| <b>Titel: Tundra Reifen Nachrüstsatz</b>                                                                                                                                                                                                                                                                                                                     |                                                   |                                                                               |
| <b>AG-SB-2026-01-C-DE</b>                                                                                                                                                                                                                                                                                                                                    | <b>Datum des Inkrafttretens:</b><br>01.06.2026    | <b>Kategorie:</b>                                                             |
| <b>Betroffene Fluggeräte:</b><br>MTOsport2017<br>Cavalon

↓Abb.1 Cavalon Tundra Bugradgabel

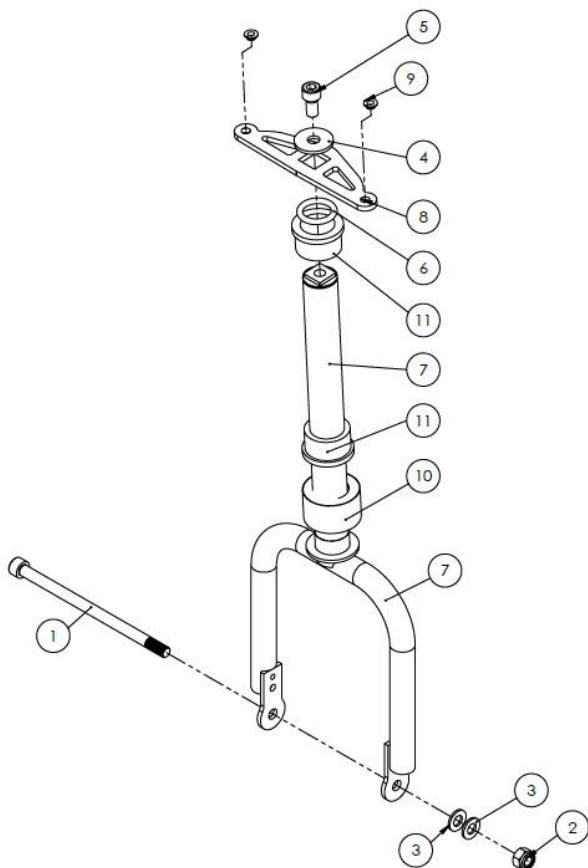
17. Die Tundra-Bugradgabel von unten in den Rumpf schieben.
18. O-Ring mit LiquiMoly LM47 fetten, oben auf den Schaft setzen und die Bugradgabelanlenkung auf den Vierkant aufsetzen. **Sicherstellen, dass Bugradgabel und Aufnahme korrekt ausgerichtet sind. Siehe Abb. 1/3.**

↓Abb.3 Cavalon Tundra Bugradgabel Ausrichtung: Die Nase des Fluggeräts zeigt nach rechts:

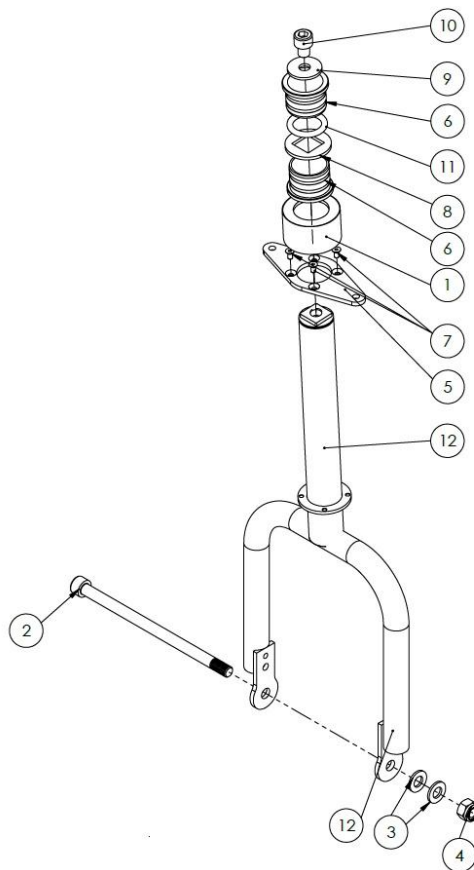
16. Gummidämpfer auf den Schaft schieben.
- WICHTIG: Die Gabel ist asymmetrisch und weist eine Krümmung auf, die die Ausrichtung (vorne/hinten) bestimmt. Achten Sie beim Wiedereinbau stets auf die korrekte Ausrichtung: Die Wölbung muss zum Heck des Flugzeugs zeigen. Bringen Sie im Zweifelsfall eine deutliche Markierung an. Siehe Abb. 3.**

↓Abb.4 MTO2017 Tundra Bugradgabel Ausrichtung: Die Nase des Fluggeräts zeigt nach rechts:

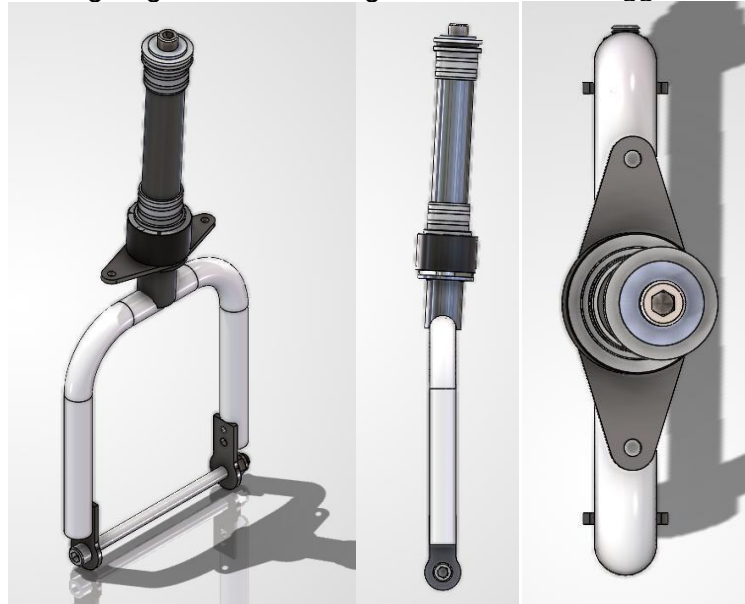
**WICHTIG: Die Gabel ist asymmetrisch und weist eine Krümmung auf, die Vorder- und Rückseite definiert. Bei der Wiedermontage stets auf die korrekte Ausrichtung achten: Die Wölbung der Krümmung muss zum Heck des Flugzeugs zeigen. Im Zweifelsfall eine deutliche Markierung anbringen. Siehe Abb. 4.**
